部品製造部(コネクタ)

47F-02-008

## 不具合連絡書

連絡受理日	2016/02/18 08:45:38		
不具合受付者名	品質保証部品質保証三課品質保証G		片山 雄司
客先名	日圧スーパーテクノロジーズ株式会社	連絡者名	林原 様
客先よりの連絡方法	Email		
受付区分	調査依頼		
仕様番号 / 品名	ASU-RS4-3T1-LF(SN) /		ASU2コネクタ キハナガワシエル
ロットNo.	15.12.22.1..0120-0126		
対象数量	13,300

## 略図(必要な場合のみ)

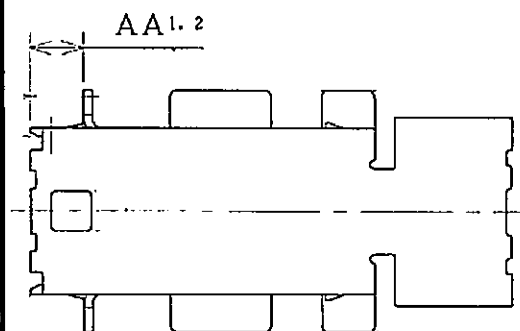
ハウジング位置不良多発  
自動機にて85/500(17%)で組立NGとなる  
規格: 2.3±0.05  
実測:  
左: 2.34~2.349 (上限寄り)  
右: 2.302~2.327  
左右で差異がある事、片側が上限寄りである事、  
が原因だと思われる、との事。
